マイクロコンピュータ技術情報

技術通知 32ビットマイクロコントローラ V850E/MS1 使用制限事項の件		発行番号	ZBG-CC-07-0005号	1/2	
		発行日	2007年 3月 1日		
		発行部門	NECエレクトロニクス株式会社 第四システム事業本部 汎用マイコンシステム事業部 第二ソリューショングループ		
文書分類	○	使用制限事項	バージョン・アップ	ドキュメント誤記訂正 (正誤表)	その他
関連資料	V850E/MS1 ユーザーズ・マニュアル (ハードウェア編)			資料番号 : U12688JJ	
	V850E/MS1, MS2 ユーザーズ・マニュアル (アーキテクチャ編)			資料番号 : U12197JJ	
	μPD70F3102A-33 データ・シート (3.3Vフラッシュ品)			資料番号 : U13845JJ	
	μPD703100A-33, 703100A-40, 703101A-33, 703102A-33 データ・シート (3.3Vマスク品)			資料番号 : U14168JJ	
	μPD70F3102-33 データ・シート (5Vフラッシュ品)			資料番号 : U13844JJ	
	μPD703100-33, 703100-40, 703101-33, 703102-33 データ・シート (5Vマスク品)			資料番号 : U13995JJ

V 8 5 0 E / M S 1 の使用制限事項一覧

図2

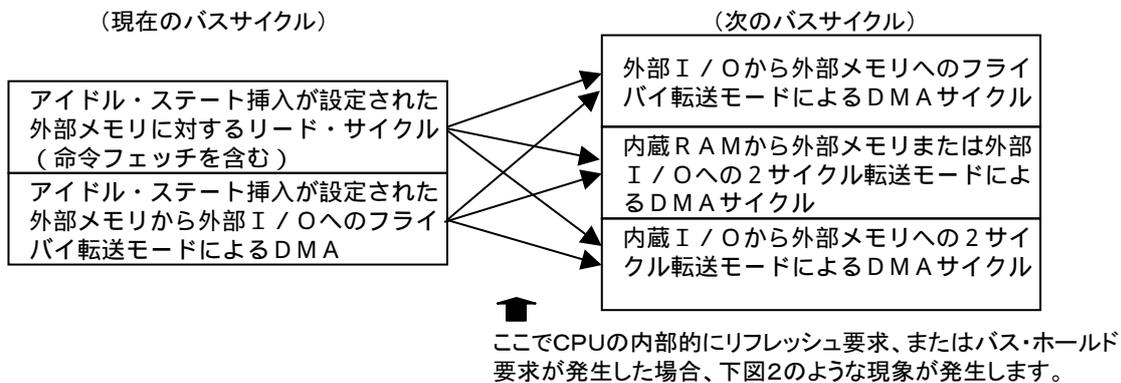
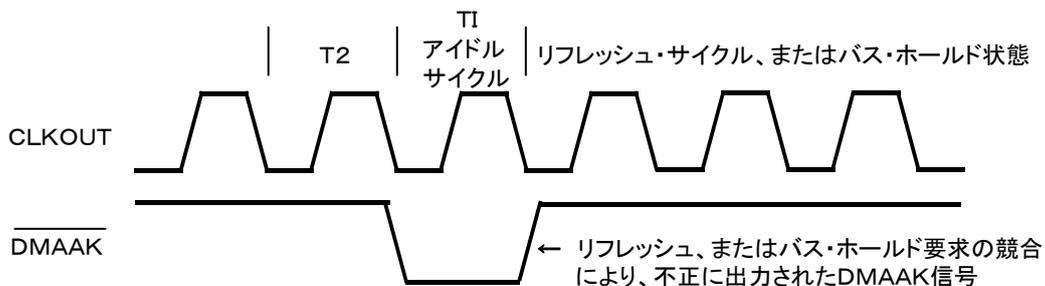
以下の条件 (A) のサイクルに続いて、以下の条件 (B) のサイクルが動作する際、内部的にリフレッシュ要求、あるいは外部バス・ホールド要求が発生した場合、直前に入るアイドル・サイクル (1 クロック期間) 中に、動作しようとしているDMAに対応するDMA A K信号が不正に出力 (図 2) されます。但し、リフレッシュ要求または外部バス・ホールド要求は、条件 (B) のDMAサイクルより優先されて受け付けられるため、条件 (A) のサイクルの後に挿入されるアイドル・サイクルの次のサイクルは、リフレッシュ・サイクル、もしくは外部バス・ホールド・サイクルになります。また、不正に出力されたDMA A K信号のアクティブ期間中に、DMAサイクルは発生しません (DMA転送は行われません) 。

- ・ソフトウェアによるアイドル・ステートを挿入しない。
- ・内蔵のリフレッシュ機能および外部バス・ホールド機能を使用しない。
- ・本現象による不正なDMA A K出力が応用システムで問題となり、かつ、フライバイ転送モードにおいて、当該DMAチャンネルを外部I/O 外部メモリで固定的に使用する場合、外部回路によるDMA A K出力とI O R D出力とのAND信号をDMA A K出力の代わりに使用する（外部DMA要求に対するハンドシェイクのための用途を想定）。
- ・発生条件と異なるモードの組み合わせでDMAを使用する。

図 3. sld 不具合の発生メカニズム

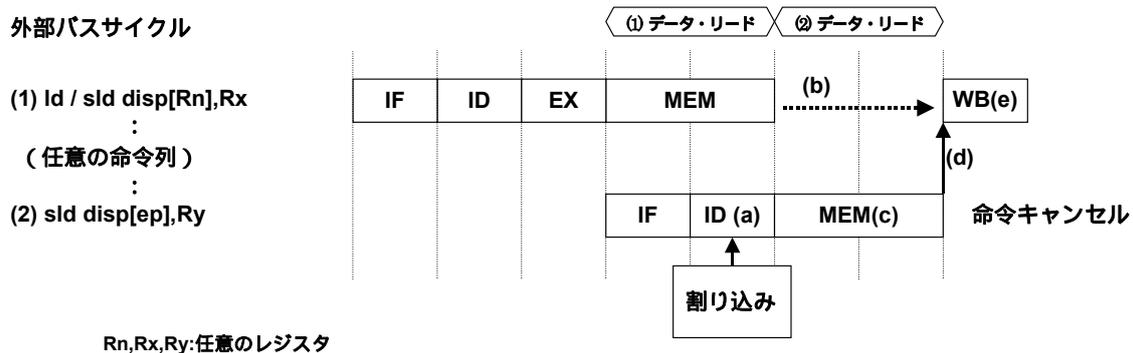
しかし、命令(2)の処理をキャンセルする際に命令(1)のW Bステージが遅れた場合(b)、命令(1)のM E Mステージのラッチデータを命令(2)の空読みしたM E Mステージのデータで上書きしてしまうことがあり、不具合が発生します。

- 命令(2)のI Dステージ(a)で割り込み（N M Iを含む）を受けます。
- 先行する命令(1)がM E Mステージの後、W B資源へのアクセス待ち合わせなどによりW Bステージが遅れます(b)。
- s l d命令(2)の対象が外部メモリの場合、バスサイクル発行をキャンセル出来ないため、命令(2)のM E Mステージ(c)を空読みサイクルとして発行します。
- 命令(2)のW Bステージを実行しないことにより命令処理をキャンセルする際、命令(1)のM E Mステージでラッチされたデータに、命令(2)で空読みしたデータを上書き(d)してしまいます。
- 命令(2)で上書きされたラッチデータを命令(1)のW Bステージ(e)で使用することにより、R xレジスタに誤書き込みが発生します。

`s l d` 命令を `l d` 命令に全て変更する。

`t i d a t a` セクションへの割り当てを指定しているデータをセクションへ割り当てない。または、`t i d a t a` セクションから `s i d a t a` セクション等へ割り当てを変更する。（これらにより、`s l d` 命令を使用しないコードを生成）

図 4-2 不具合発生時

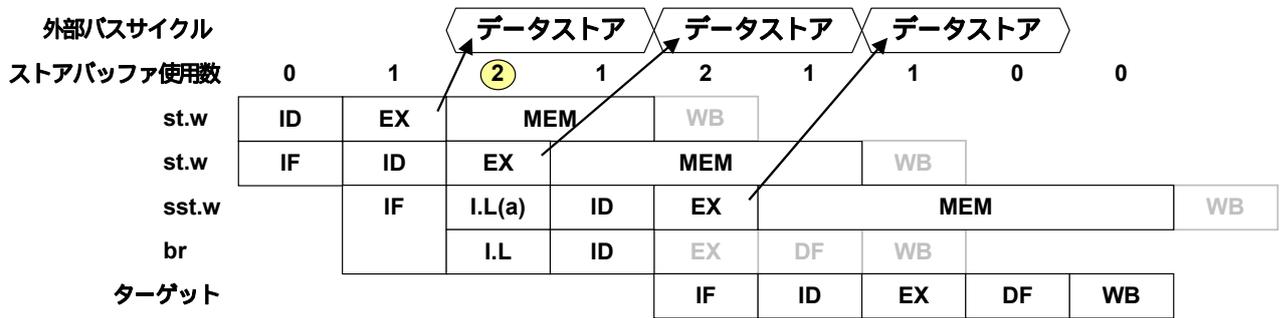
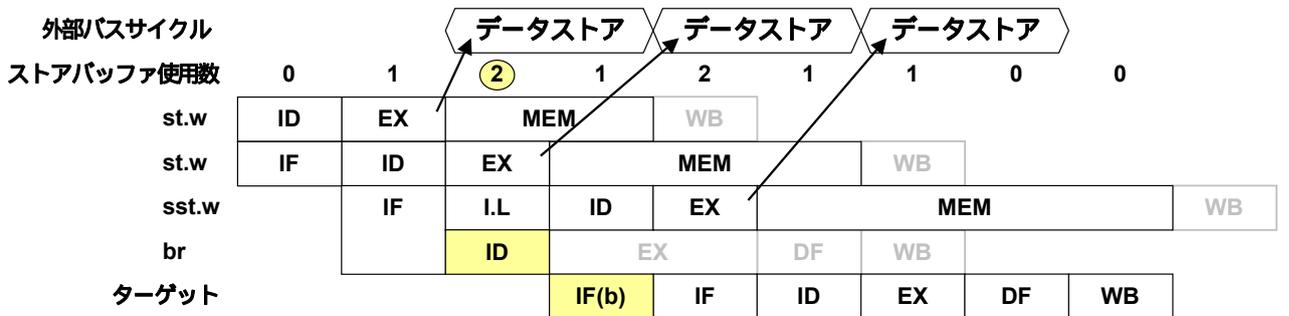
V850E/MS1のCPUは、メモリへのライトデータを一時的に蓄える2段のストアバッファを持っており(図5)外部バス・アクセスを行っている状態でさらにsst/st命令を実行しても2段のストアバッファに空きがある限りバスサイクルの完了を待たずに後続の命令を続けて実行します。このバッファに空きが無くなると、sst/st命令はIDステージでバッファが空くまで待ちます(図4-1(a))。

sst命令とbcond命令は同時発行されるため、ストアバッファを待っているsst命令の直後にbcond命令があればこのbcond命令も一緒に待ち合わせを行わなければなりません。特定の条件下()でbcond命令が待ち合わせをせずにIDステージに移行してしまいます(図4-2(b))。この誤動作により分岐先の命令(図のターゲットの命令)フェッチ動作が異常となり、正常に動作しなくなります。

- ・ bcond 命令の直前の sst 命令を st 命令に置き換える。
- ・ bcond 命令と直前の sst 命令の間に、nop 命令を挿入する。

図6．不具合発生タイミング例

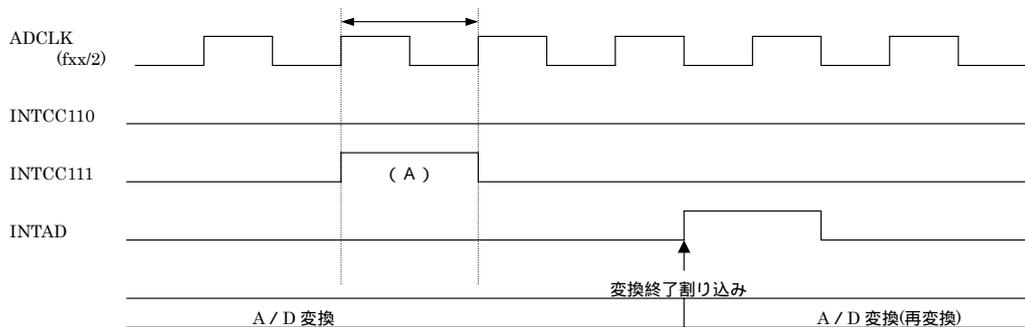
タイマ1トリガ・モードによるA/Dコンバータの起動要因は、INTCC110のみ、また外部トリガ・モード時の起動要因は、ADTRG端子入力のみであり、以下に示す割り込み要因は無視されるべきですが、A/D変換終了の直前（図6 部分[内部システムクロック 2クロック分]）に、起動要因でない以下の割り込み要因が発生すると、A/D変換の起動要因と誤認し、A/D変換終了割り込み（INTAD）後、再度A/D変換動作を開始します。最初のA/D変換は正常に終了し、A/D変換結果はADCRnレジスタに格納されます（再変換中は読み出し可能です。）

タイマ1（チャンネル1）の外部キャプチャ・トリガ入力と兼用になっている外部割り込み信号も同様に、再変換動作の要因となります。外部割り込み入力の場合は、ノイズ除去（デジタル・ノイズ除去（ $2 \times f_{xx} \sim 3 \times f_{xx} \text{ ns}$ ））回路により、実際には、下図（A）のタイミングより前に、有効エッジが入力された場合に、本現象が発生致します。

不具合に該当し再変換が発生した場合でも、変換結果は正常な値を示しますので、最新の变換値を取得するような使用方法においては、影響は少ないと思われます。ただし、再変換動作が不都合となる場合には、A/Dトリガ・モードを使用し、タイマー一致割り込み、または外部端子割り込みの割り込み処理ルーチン内でADM0レジスタのCEビットを1に設定することによりA/D変換を開始してください。
